Umfrage zur Schulwegsicherung

Die Umfrage zur Schulwegsicherung diente der Bestandsaufnahme wie sich die Verkehre zur Schule generell verteilen und zur Erhebung der Beweggründe weshalb die Schüler mit dem Auto zur Schule gefahren werden.

Möglichkeit einer weiteren Hol- und Bringzone im Bereich Von-Knoeringen-Straße 11 bis 19

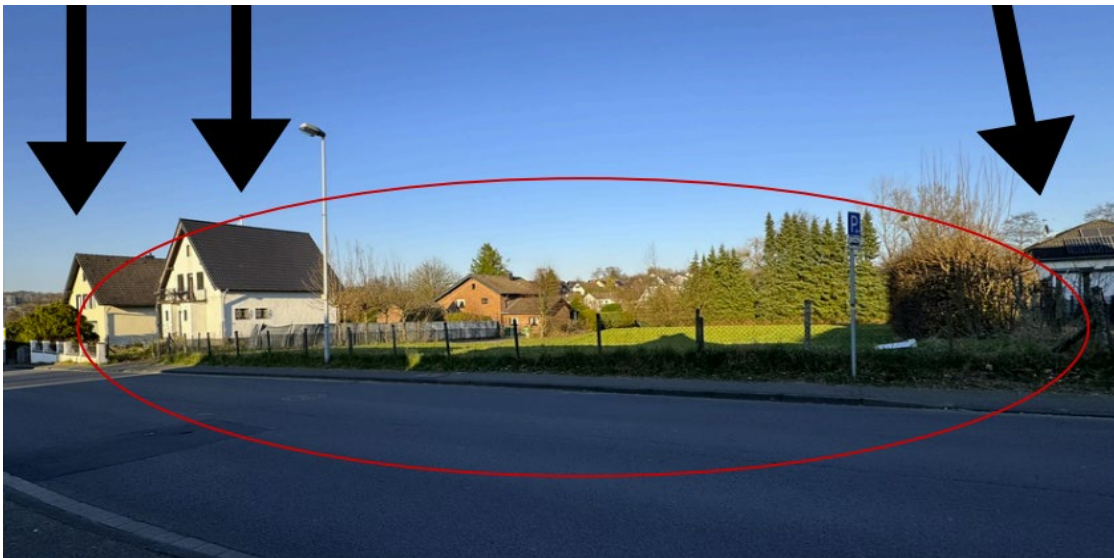
Laut Schulverein reichen die derzeit vorhandenen zwei Hol- und Bringzonen nicht aus. Weitere Hol- und Bringzonen sollen geprüft werden.

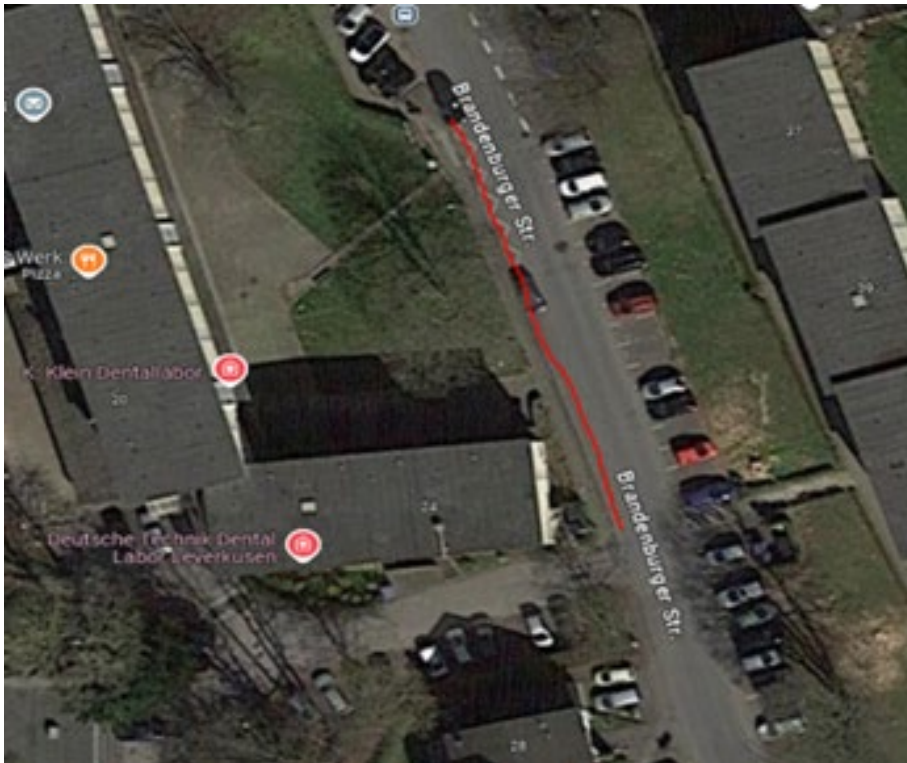
- Die Brandenburger Straße ist teilweise sehr dunkel, hier sollte die Beleuchtung nachgerüstet werden.

- Die Hol- und Bringzone in der Spandauer Straße wird nur teilweise benutzt. Während der Ortsbesichtigung wurde beobachtet, dass sich am Eingang zum Park zwar einige Schüler*innen und Eltern sammelten,
